北上川水系河川整備計画変更（素案）に対するパブリックコメントの実施結果について

令和８年６月８日

東北地方整備局

北上川水系河川整備計画の変更

図 5.1.12(1) 貯水池容量配分図（四十四田ダム・御所ダム）

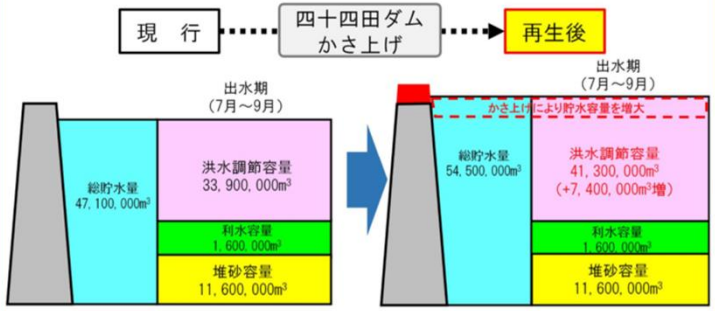
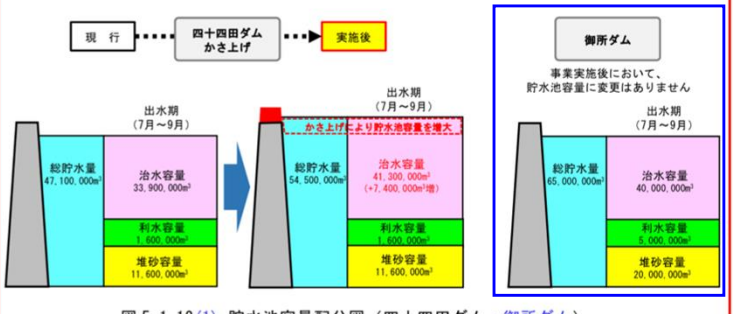
No	パブリックコメントでの意見	対応
29 ～ 32	• 四十四田ダムに貯められる水の量をできるだけ増やすことは、早急に実施して欲しいです。 • ダム再生の詳細な計画が決定した際には、地元の皆さまに周知する機会を設けていただけるのか。	■変更素案：修正あり • 意見を踏まえて、ダムの操作変更について本文に追記いたします。

人口・資産が特に集積する盛岡市近郊の基準地点明治橋における目標を達成するため、北上川上流ダム再生事業として既設四十四田ダムを嵩上げし、7,400 千 m^3 を増加させ 41,300 千 m^3 の洪水調節容量を確保するとともに、四十四田ダム及び御所ダムの操作変更や、北上川水系（北上川上流）治水協定に基づく事前放流により利水容量の一部を活用※1)することで、基準地点明治橋の目標流量 5,300m^3/s※2)のうち、2,400m^3/s※3)を洪水調節します。

人口・資産が特に集積する盛岡市近郊の基準地点明治橋における目標を達成するため、北上川上流ダム再生事業として既設四十四田ダムを嵩上げし、7,400 千 m^3 を増加させ 41,300 千 m^3 の洪水調節容量を確保するとともに、四十四田ダム及び御所ダムの操作変更や、北上川水系（北上川上流）治水協定に基づく事前放流により利水容量の一部を活用※1)することで、基準地点明治橋の目標流量 5,300m^3/s※2)のうち、2,400m^3/s※3)を洪水調節します。

図 5.1.12(2)　整備計画規模の洪水におけるダム操作※6)

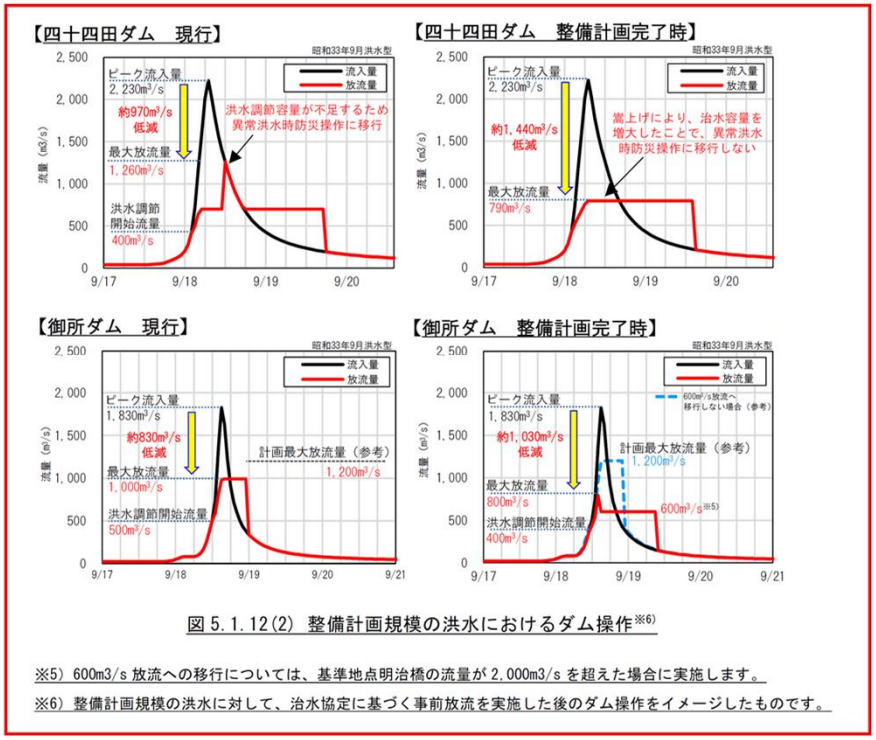
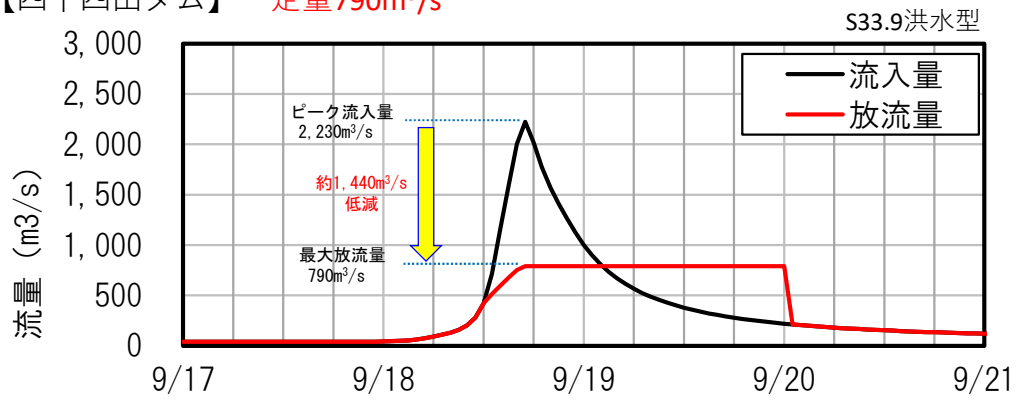
No	パブリックコメントでの意見	対応
29 ～ 32	• 四十四田ダムに貯められる水の量をできるだけ増やすことは、早急に実施して欲しいです。 • ダム再生の詳細な計画が決定した際には、地元の皆さまに周知する機会を設けていただけるのか。	■変更素案：修正あり • 意見を踏まえて、ダムの操作変更について本文に追記いたします。

※5）600m3/s 放流への移行については、基準地点明治橋の流量が 2,000m3/s を超えた場合に実施します。

※6）整備計画規模の洪水に対して、治水協定に基づく事前放流を実施した後のダム操作をイメージしたものです。
